# 資料8:塩水遡上の予測結果

# 愛知県の「長良川河口堰検証専門委員会報告書(案)」について

平成23年度 第1回中部地方ダム等管理フォローアップ委員会 資料

浚渫後の弱混合時の塩水遡上距離への流量の影響

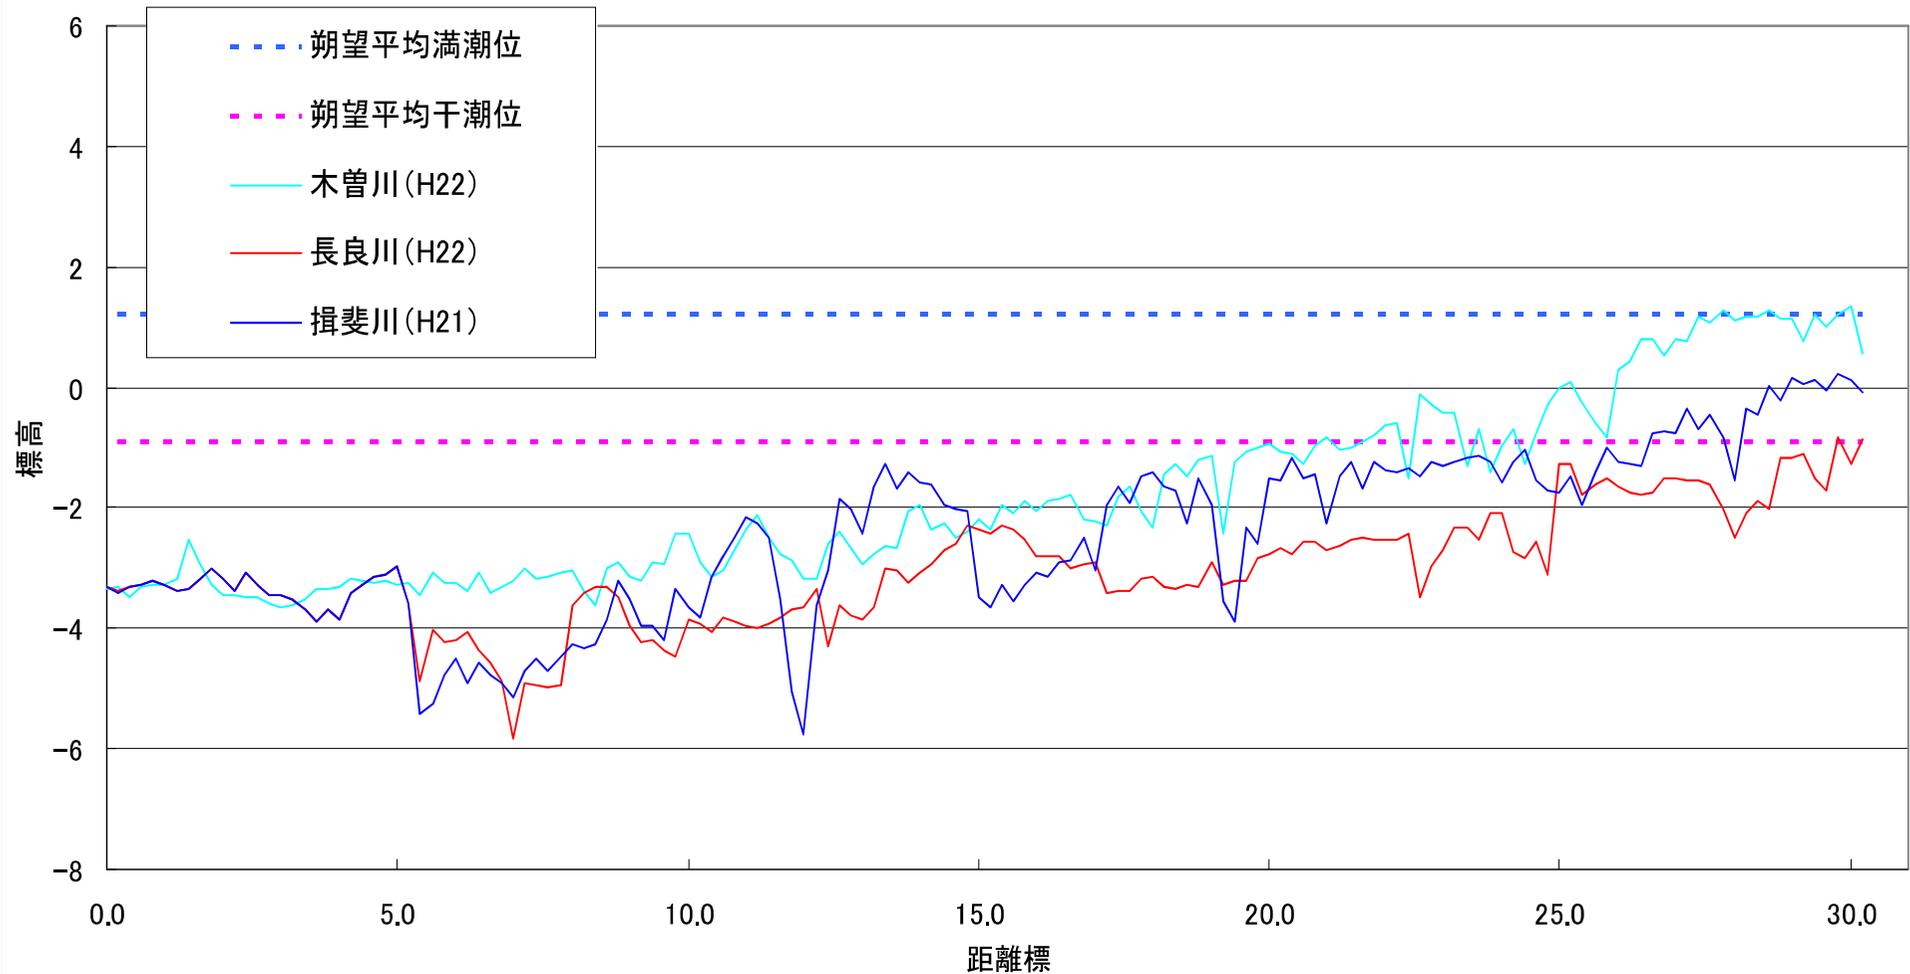
- 浚渫後の河道における弱混合時(小潮時)の塩水遡上計算では、通常の流量の範囲では、最大30km付近まで塩水が遡上すると予測。
- 塩水遡上距離は、通常の流量の範囲では流量が変化しても大きな変化はない。(約2km程度の差)
